**Emne:** SV: Eineåsen - mulig justering av MUA

Jeg har nå sjekket ut hvorfor grenser er satt slik det er gjort i forslag til plankart, mht. området i det syd-vestre hjørnet av tomten (der det ikke er skog, men naturlig terreng med mye fjell i dagen).

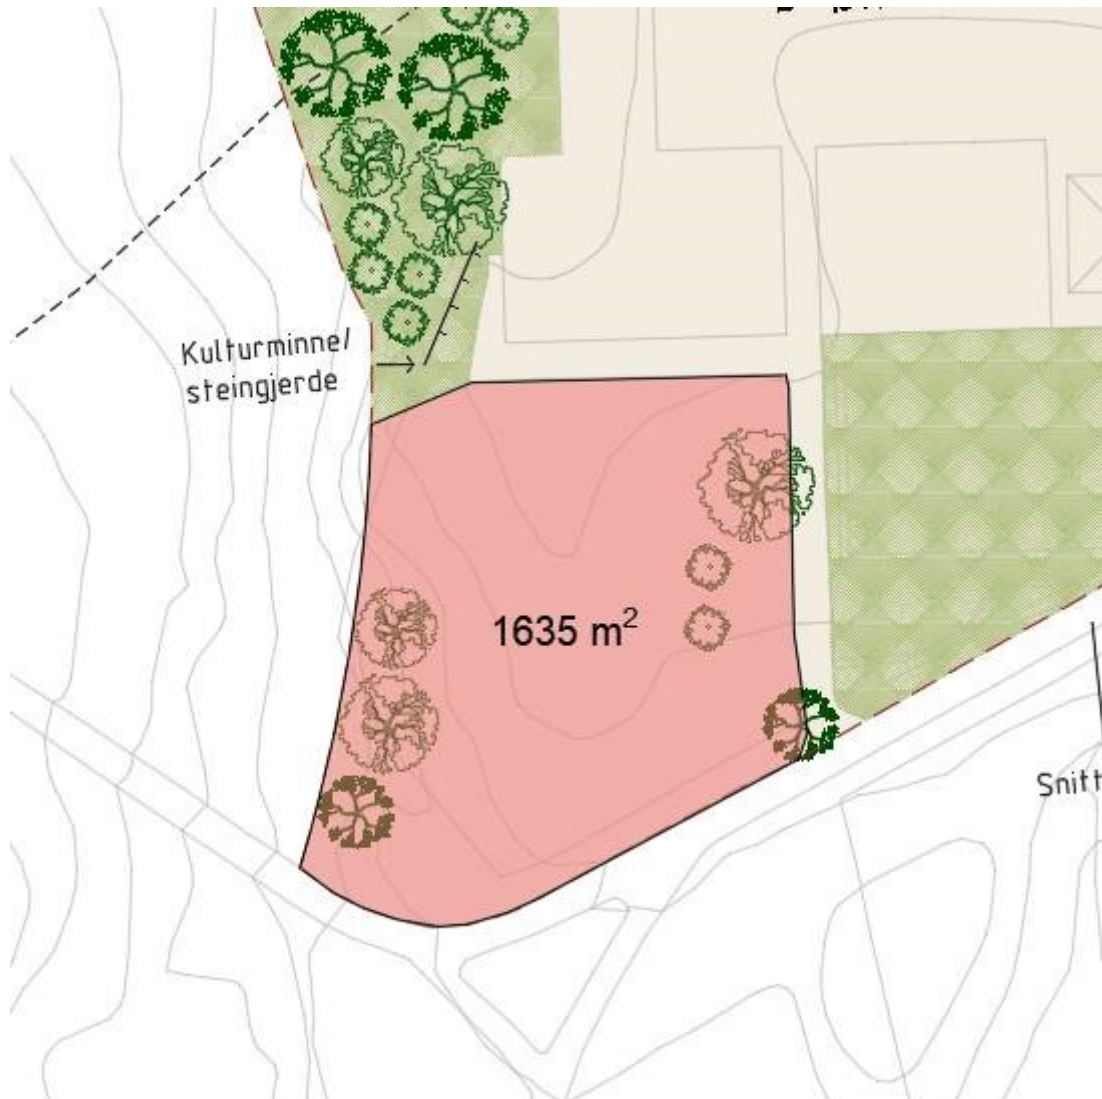
Jeg har hatt et møte med saksbehandler, reguleringssjef og enhetssjef-byggherre, vedr. Eineåsen. De lurte på hvorfor ikke arealet i syd-vestre hjørne av tomte var med i Arealformål Bebyggelse og Anlegg i stedet for Grønnstruktur, slik at det kan regnes inn i MUA.

Jeg har lett litt i dokumentene og finner ikke noen annen grunn til dette enn at det i uttalelse fra Natur og idrett (20.06.2019) ifm. oppstartmøtet står at: *I skisse til plankart er hele planområdet vist med formål «Undervisning». Natur og idrett anbefaler at grøntstruktur og fjell i dagen får hensynssone landskap/grønt, eller eget grønt formål.*

Og kan du sjekke hvor stort dette arealet er?

Jeg synes det ser som det er tilstrekkelig til at dersom dette inkluderes så kan vi sette MUA til min 21 m<sup>2</sup>/elev i planbestemmelsene under Bebyggelse og anlegg – Undervisning.

Ref. telefonsamtale høres dette ut som en god løsning. Grunnen til at det ble regulert til grønnstruktur var ønske om å bevare eksisterende terreng. Som du nevner kan dette ivaretas selv om det reguleres til undervisning. Arealet utgjør 1635 m2.
